Krycí list ZBV

II/272 Benátky nad Jizerou, připojení na silnici III/27212

Přeložka silnice III/27212

**o projednání ocenění soupisu prací a ceny stavebního objektu/provozního souboru (SO/PS)
pro všechny skupiny - pro ZBV číslo: 11**

Zemník č. 1

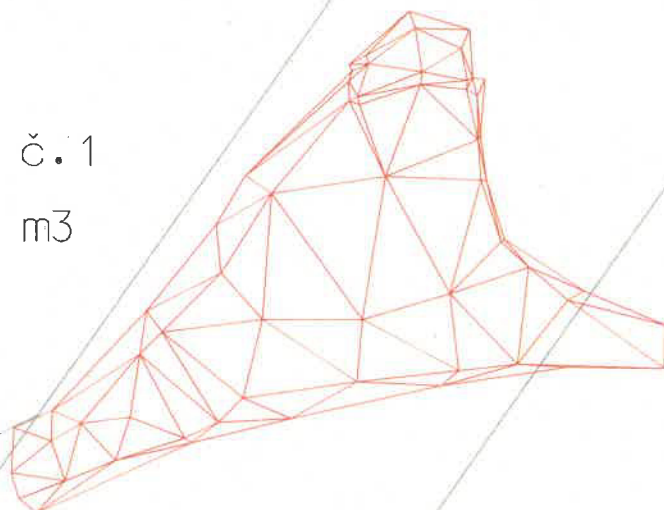
Dne 3.5.2024 bylo provedeno zaměření zemníku č. 1, 2 a 3, dne 21.5.2024 bylo provedeno doměření části zemníku č. 3. Zaměření bylo provedeno aparaturou GNSS Trimble R12i metodou RTK v síťovém řešení VRS Now.

Kubatura zemníku č. 1: 884,2 m³

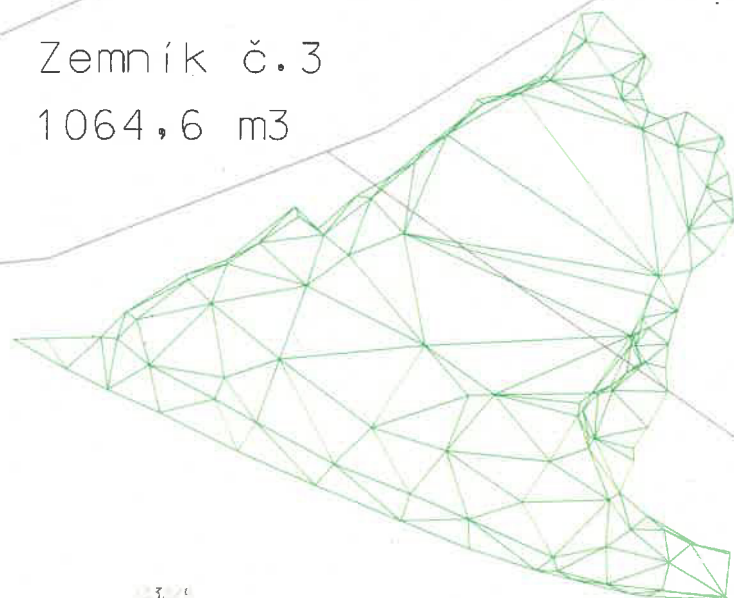
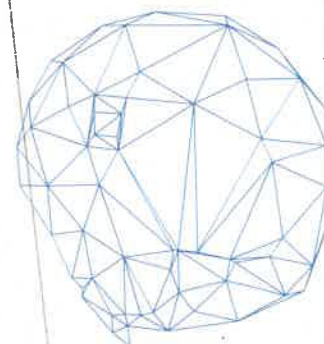
Kubatura zemníku č. 2: 379,4 m³

Kubatura zemníku č. 3: 1064,6 m³
